【VI-3-別添5 非常用発電装置（可搬型）の強度に関する説明書】

S2 補 VI-3-別添5 R1

【VI-3-別添 6-1 炉心支持構造物の強度計算書】

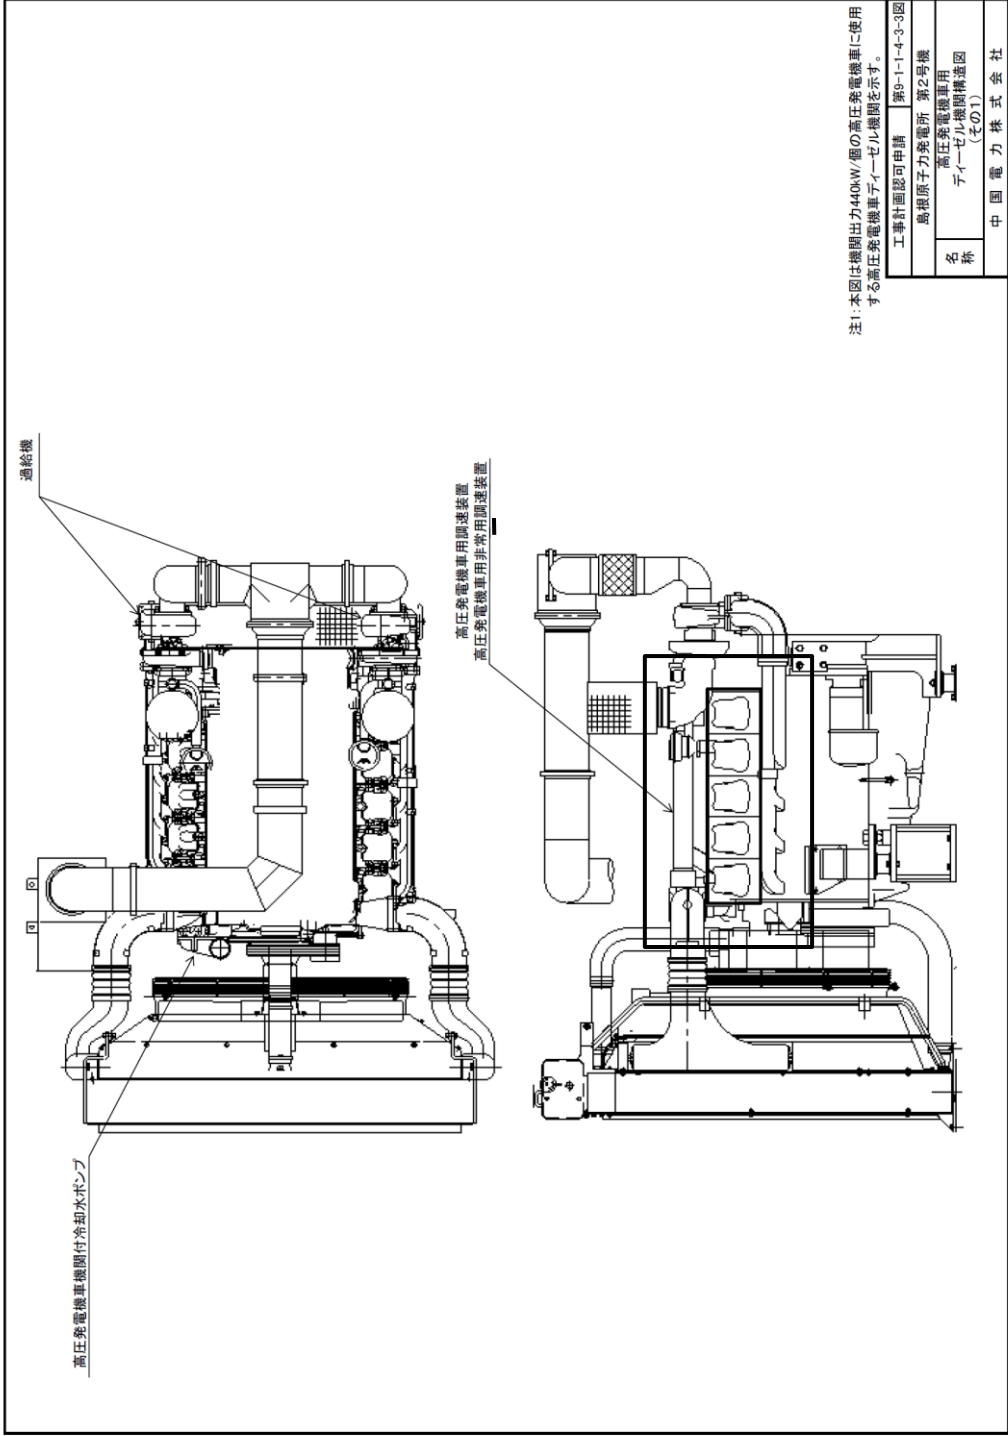
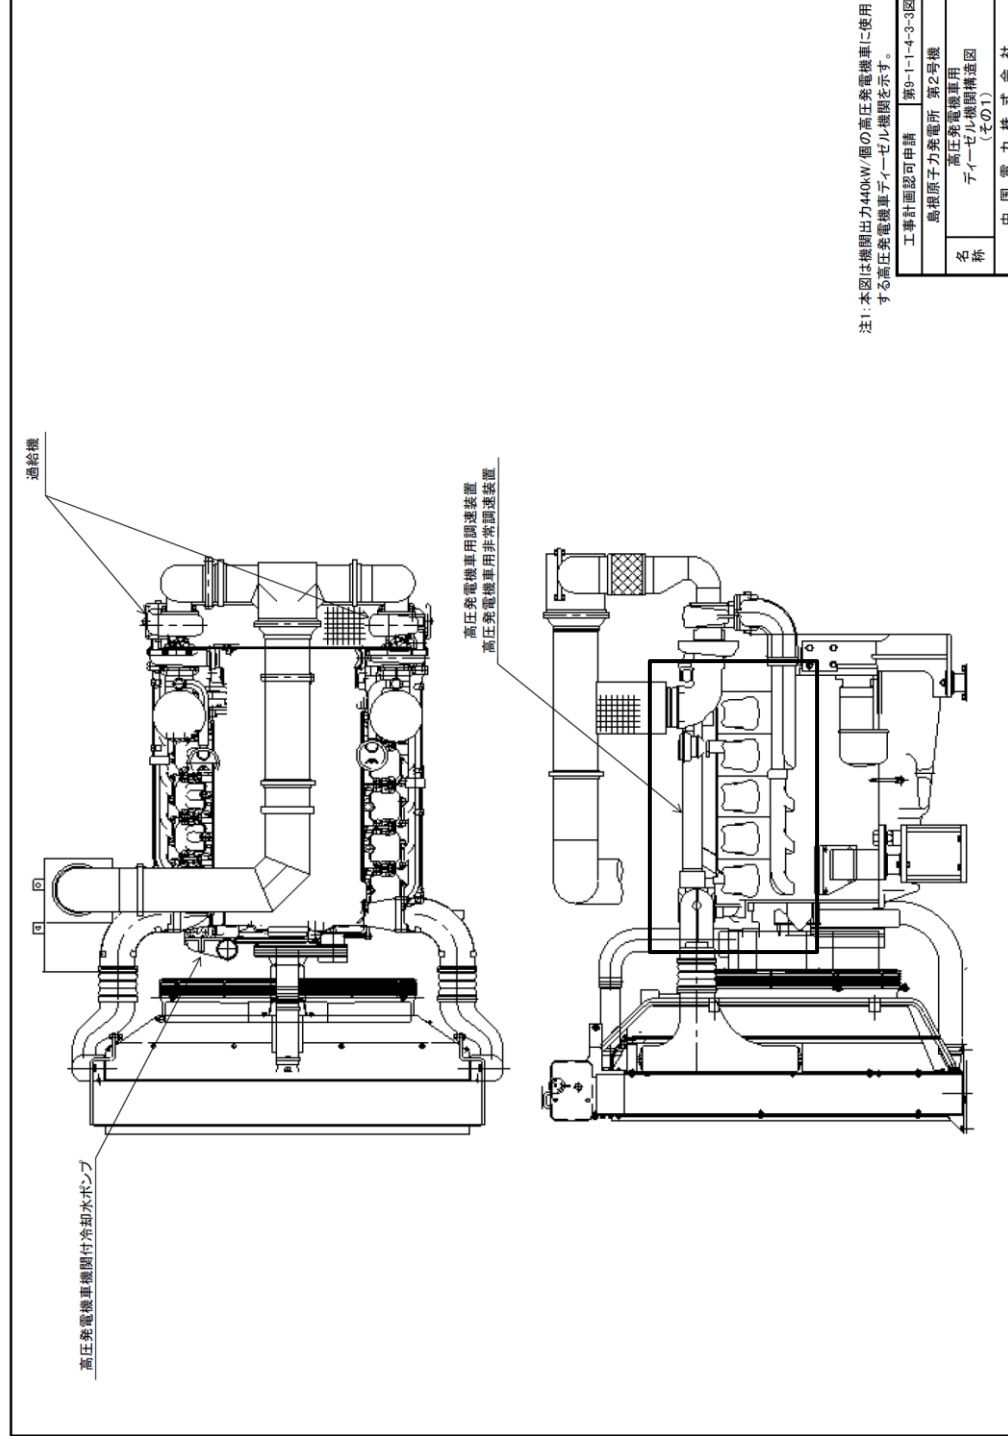
補正前	補正後	備考																				
<p>高圧発電機車付燃料タンク</p> <p>高圧発電機車機関付冷却水ポンプ</p> <p>高圧発電機車用保護継電装置</p> <p>高圧発電機車用発電機</p> <p>高圧発電機車用防磁装置</p> <p>高圧発電機車用アイゼル機</p> <p>過給機</p> <p>(車両全幅) 2150</p> <p>(車両全長) 6825</p> <p>(車両高さ) 3260</p> <p>注1:寸法はmmを示す。 注2:特記なき寸法は公称値を示す。 注3:本図は機関出力440kW/個の高圧発電機車を示す。</p> <table border="1"> <tr> <td>工事計画認可申請</td> <td>第9-1-1-4-3-1図</td> </tr> <tr> <td>島根原子力発電所</td> <td>第2号機</td> </tr> <tr> <td>名称</td> <td>高圧発電機車構造図(その1)</td> </tr> <tr> <td></td> <td>中国電力株式会社</td> </tr> <tr> <td></td> <td>2X13</td> </tr> </table>	工事計画認可申請	第9-1-1-4-3-1図	島根原子力発電所	第2号機	名称	高圧発電機車構造図(その1)		中国電力株式会社		2X13	<p>高圧発電機車付燃料タンク</p> <p>高圧発電機車機関付冷却水ポンプ</p> <p>高圧発電機車用保護継電装置</p> <p>高圧発電機車用発電機</p> <p>高圧発電機車用防磁装置</p> <p>高圧発電機車用アイゼル機</p> <p>過給機</p> <p>(車両全幅) 2150</p> <p>(車両全長) 6825</p> <p>(車両高さ) 3260</p> <p>注1:寸法はmmを示す。 注2:特記なき寸法は公称値を示す。 注3:本図は機関出力440kW/個の高圧発電機車を示す。</p> <table border="1"> <tr> <td>工事計画認可申請</td> <td>第9-1-1-4-3-1図</td> </tr> <tr> <td>島根原子力発電所</td> <td>第2号機</td> </tr> <tr> <td>名称</td> <td>高圧発電機車構造図(その1)</td> </tr> <tr> <td></td> <td>中国電力株式会社</td> </tr> <tr> <td></td> <td>2X13</td> </tr> </table>	工事計画認可申請	第9-1-1-4-3-1図	島根原子力発電所	第2号機	名称	高圧発電機車構造図(その1)		中国電力株式会社		2X13	<p>記載の適正化</p>

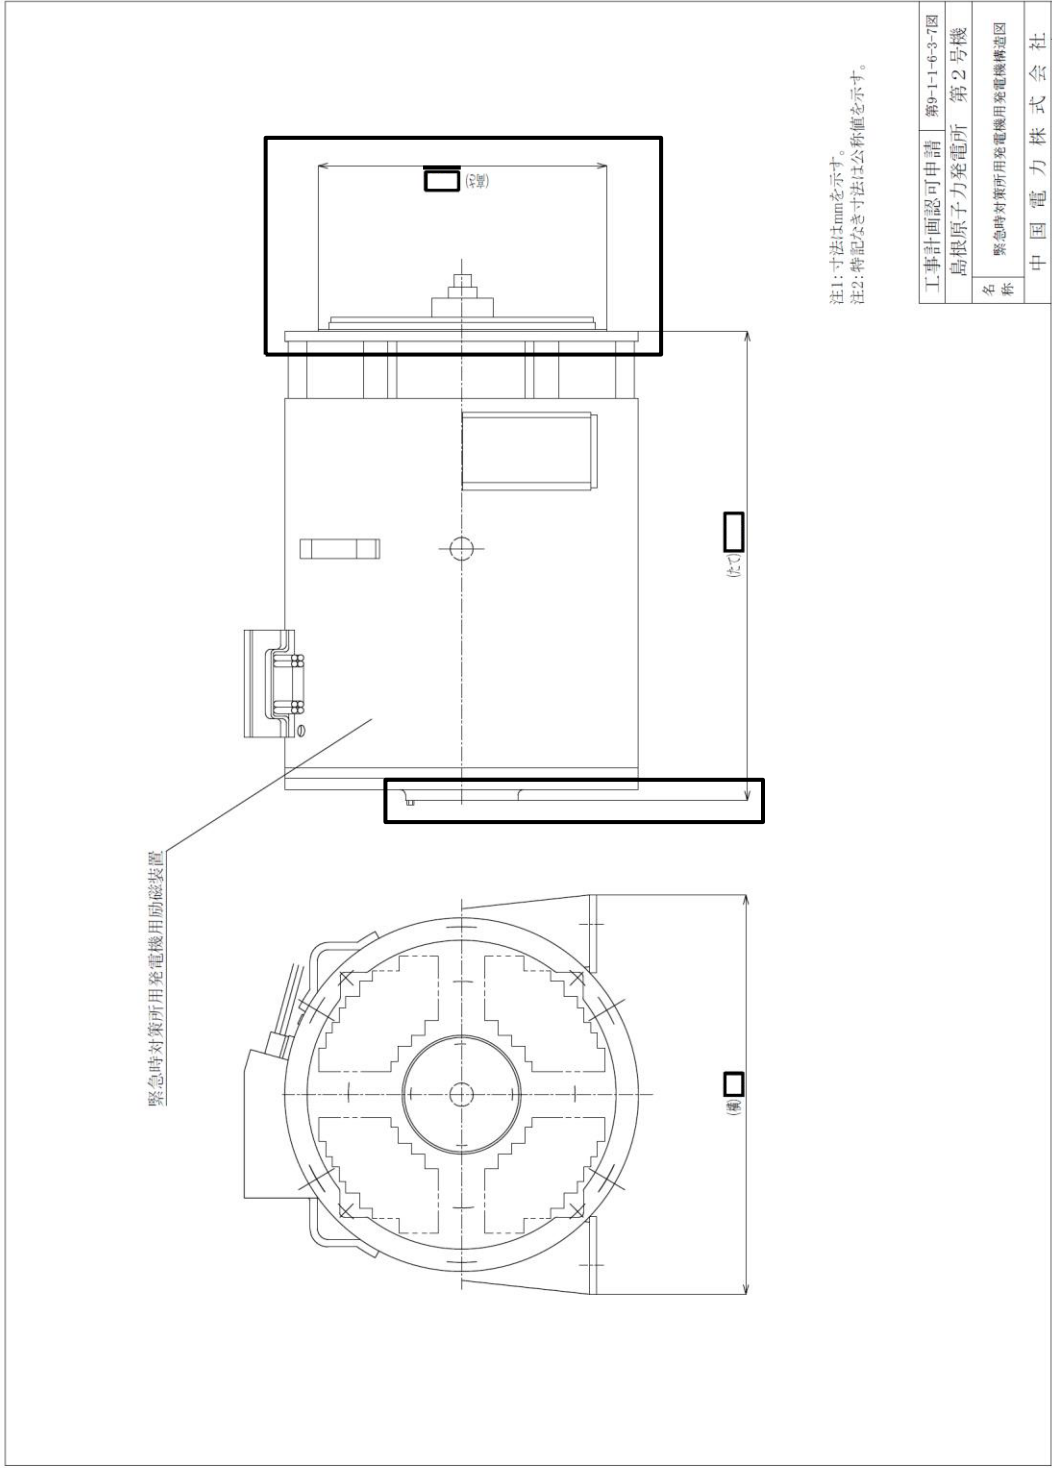
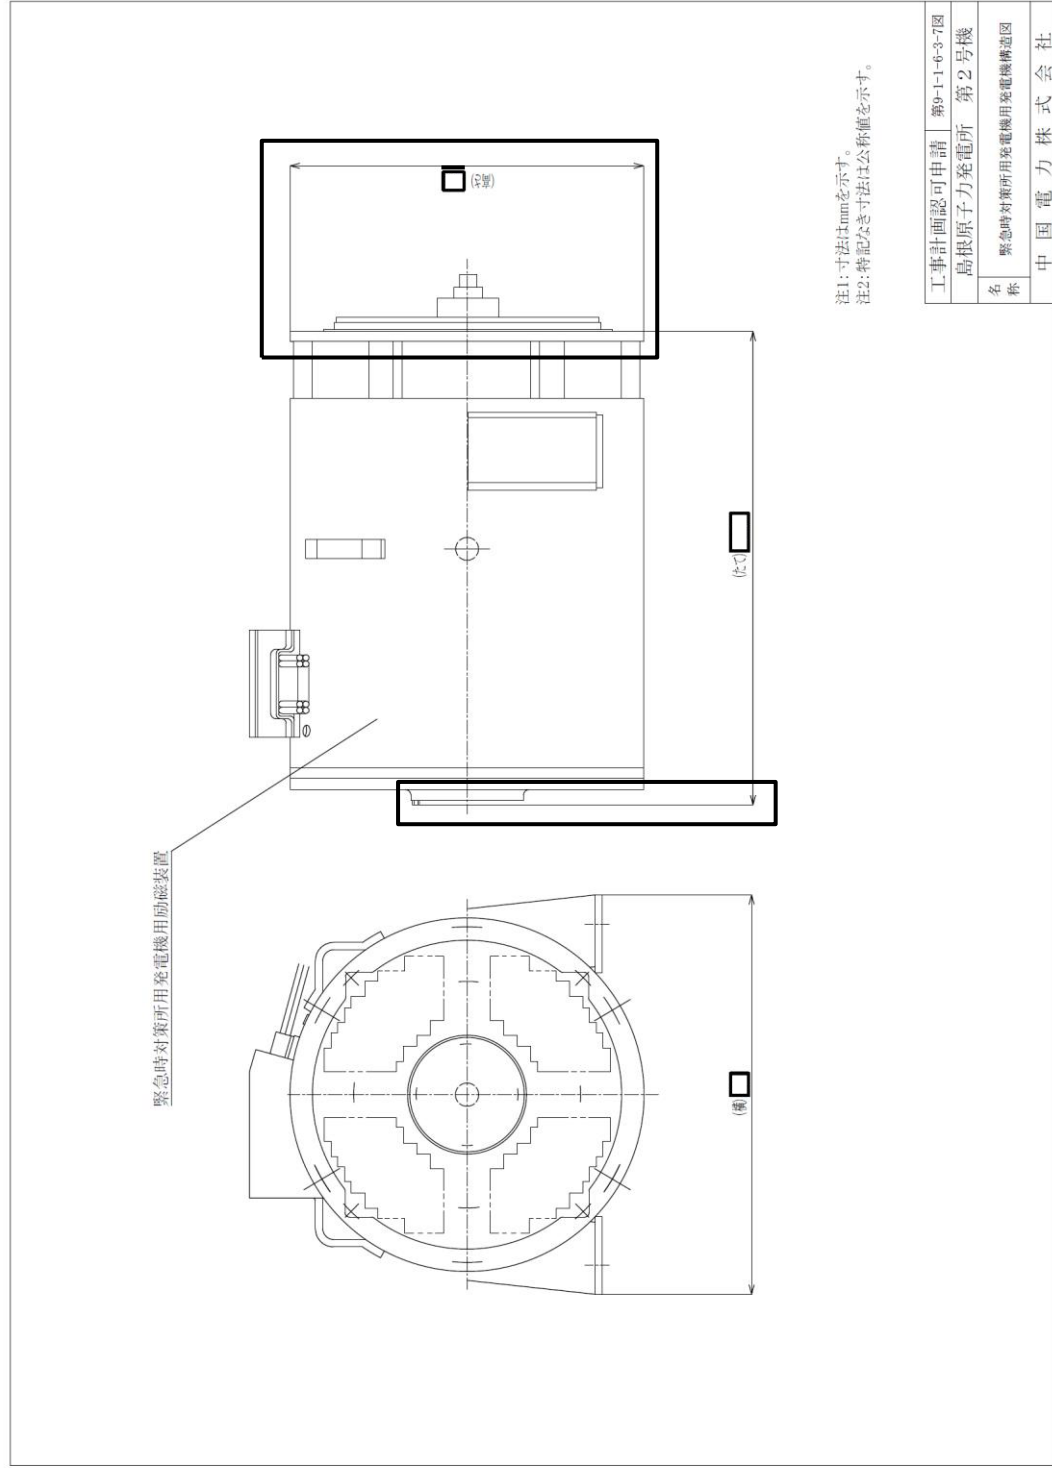
補正前	補正後	備考																				
<div style="display: flex; justify-content: space-between;"> <div style="width: 45%;">  </div> <div style="width: 45%; border: 1px solid black; padding: 5px;"> <p>注1:本図は機関出力440kW/個の高圧発電機車に使用する高圧発電機車ディーゼル機関を示す。</p> <table border="1" style="width: 100%; border-collapse: collapse;"> <tr> <td style="width: 30%;">工事計画認可申請</td> <td>第9-1-1-4-3-3図</td> </tr> <tr> <td>島根原子力発電所</td> <td>第2号機</td> </tr> <tr> <td>名</td> <td>高圧発電機車用</td> </tr> <tr> <td>称</td> <td>ディーゼル機関構造図</td> </tr> <tr> <td></td> <td>(その1)</td> </tr> </table> <p style="text-align: right;">中国電力株式会社 3612</p> </div> </div>	工事計画認可申請	第9-1-1-4-3-3図	島根原子力発電所	第2号機	名	高圧発電機車用	称	ディーゼル機関構造図		(その1)	<div style="display: flex; justify-content: space-between;"> <div style="width: 45%;">  </div> <div style="width: 45%; border: 1px solid black; padding: 5px;"> <p>注1:本図は機関出力440kW/個の高圧発電機車に使用する高圧発電機車ディーゼル機関を示す。</p> <table border="1" style="width: 100%; border-collapse: collapse;"> <tr> <td style="width: 30%;">工事計画認可申請</td> <td>第9-1-1-4-3-3図</td> </tr> <tr> <td>島根原子力発電所</td> <td>第2号機</td> </tr> <tr> <td>名</td> <td>高圧発電機車用</td> </tr> <tr> <td>称</td> <td>ディーゼル機関構造図</td> </tr> <tr> <td></td> <td>(その1)</td> </tr> </table> <p style="text-align: right;">中国電力株式会社 3612</p> </div> </div>	工事計画認可申請	第9-1-1-4-3-3図	島根原子力発電所	第2号機	名	高圧発電機車用	称	ディーゼル機関構造図		(その1)	<p style="text-align: center;">記載の適正化</p> <p style="text-align: center;">記載の適正化</p>

【第9-1-1-6-3-7図 緊急時対策所用発電機用発電機構造図】

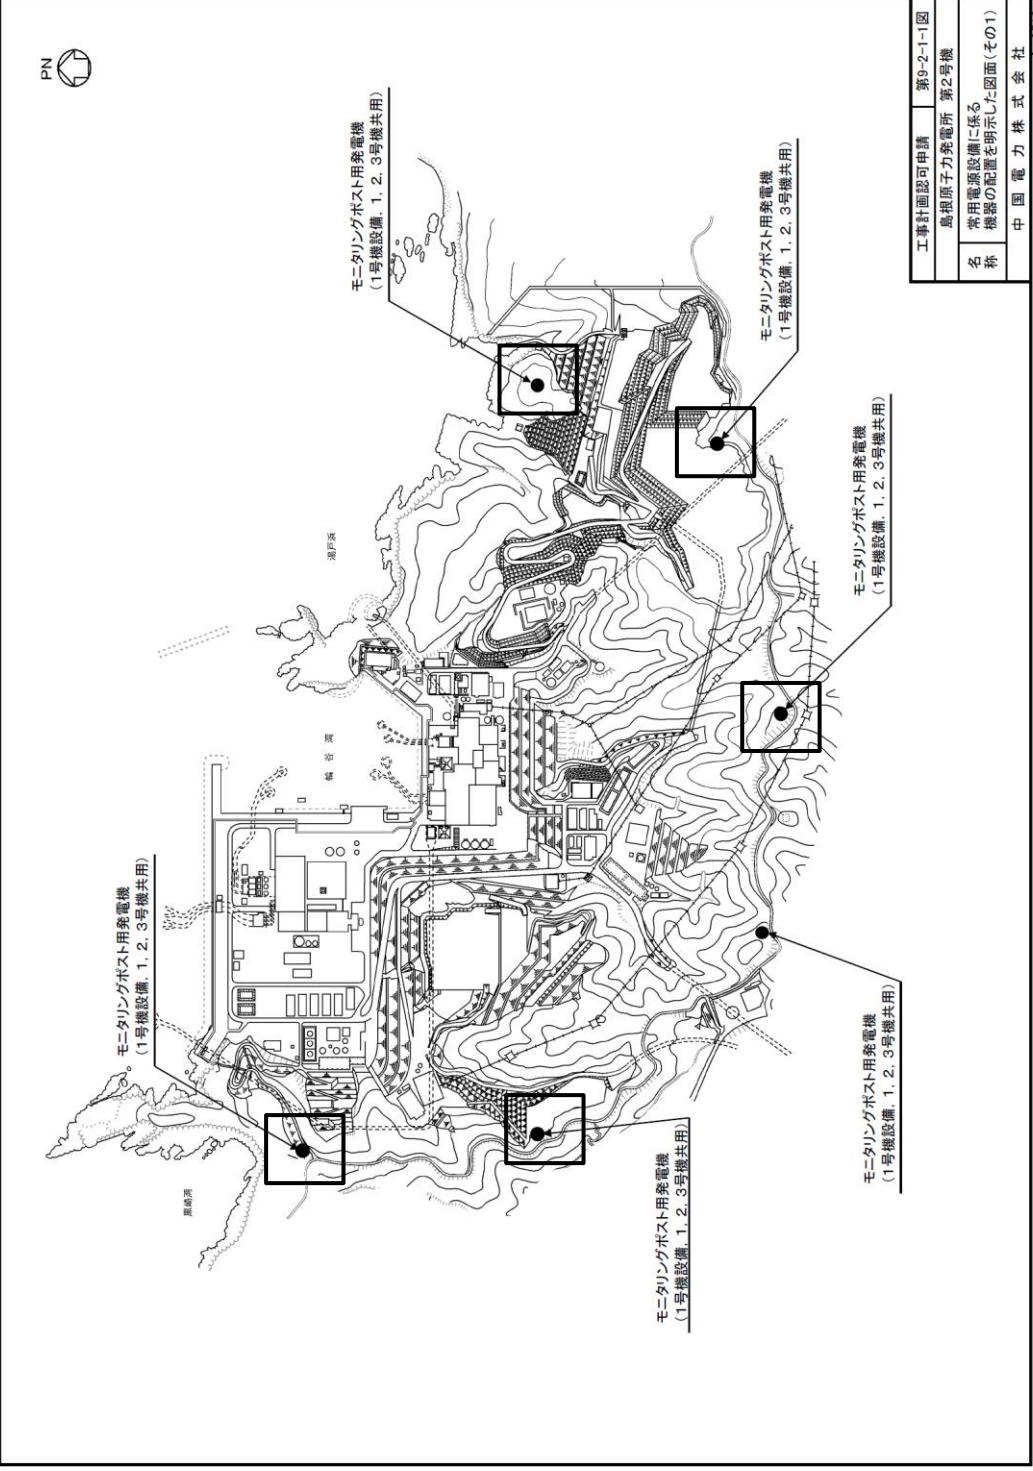
補正前	補正後	備考																
 <p>注1:寸法はmmを示す。 注2:特記なき寸法は公称値を示す。</p> <table border="1" data-bbox="1190 380 1317 661"> <tr> <td>工事計画認可申請</td> <td>第9-1-1-6-3-7図</td> </tr> <tr> <td>島根原子力発電所</td> <td>第2号機</td> </tr> <tr> <td>名称</td> <td>緊急時対策所用発電機用発電機構造図</td> </tr> <tr> <td></td> <td>中国電力株式会社</td> </tr> </table>	工事計画認可申請	第9-1-1-6-3-7図	島根原子力発電所	第2号機	名称	緊急時対策所用発電機用発電機構造図		中国電力株式会社	 <p>注1:寸法はmmを示す。 注2:特記なき寸法は公称値を示す。</p> <table border="1" data-bbox="2386 380 2513 661"> <tr> <td>工事計画認可申請</td> <td>第9-1-1-6-3-7図</td> </tr> <tr> <td>島根原子力発電所</td> <td>第2号機</td> </tr> <tr> <td>名称</td> <td>緊急時対策所用発電機用発電機構造図</td> </tr> <tr> <td></td> <td>中国電力株式会社</td> </tr> </table>	工事計画認可申請	第9-1-1-6-3-7図	島根原子力発電所	第2号機	名称	緊急時対策所用発電機用発電機構造図		中国電力株式会社	<p>記載の適正化</p> <p>記載の適正化</p>
工事計画認可申請	第9-1-1-6-3-7図																	
島根原子力発電所	第2号機																	
名称	緊急時対策所用発電機用発電機構造図																	
	中国電力株式会社																	
工事計画認可申請	第9-1-1-6-3-7図
